Касательно проектных вопросов по разделу проекта П-75/22-2-ТМ

СУ-128 ОАО Трест №15 «Спецстрой» сообщает, что при выполнении монтажных работ и после осуществления поставки оборудования на объект 21.70.14.02 «Экспериментальный многофункциональный комплекс «Северный Берег». Котельная и сети теплоснабжения (Участок №1). 2 очередь строительства», по реализации проектных решений П-75/22-2-ТМ, П-75.22-2-ВК, П-75.22-2-ОВ, были выявлены вопросы, которые необходимо решить для выполнения дальнейших работ, а именно:

Требования к прямолинейным участкам для серии 3200
Таблица В.2

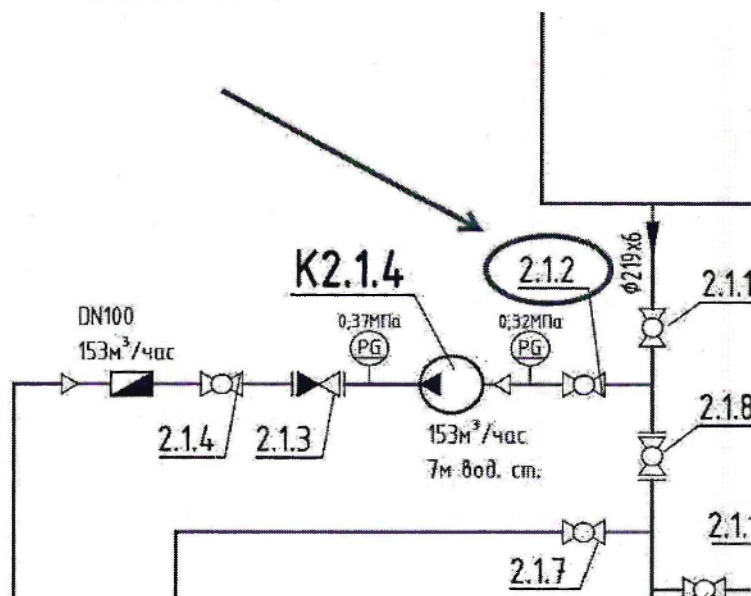
6) Касательно обратных сетевых трубопроводов Т2, в осях А-Б/5-9, на отметке +0,586; (лист 11 разрез 6-6) обвязки экономайзеров К1.1.3, К1.2.3, К1.3.3, К1.4.3 и обратных сетевых трубопроводов Т2, в осях Б-В/4-9, на отметке +4,690; (лист 11 разрез 4-4) обвязки котлов К1.1, К1.2, К1.3, К1.4 должны устанавливаться счетчики электромагнитные ВИРС-М Ду200. Согласно проектной документации были приняты прямые участки трубопроводов для установки счетчиков 5DN до и 3DN после. Просим уточнить монтаж с применением таких прямых участков, согласно требований к прямолинейным участкам из руководства по эксплуатации. Переделка прямых участков повлечет очень большой комплекс работ и значительное смещение относительно графика производства работ. Возможно необходимо использование вихревых турбулизаторов для уменьшения прямых участков. Приложение (см.таблицу В.1)
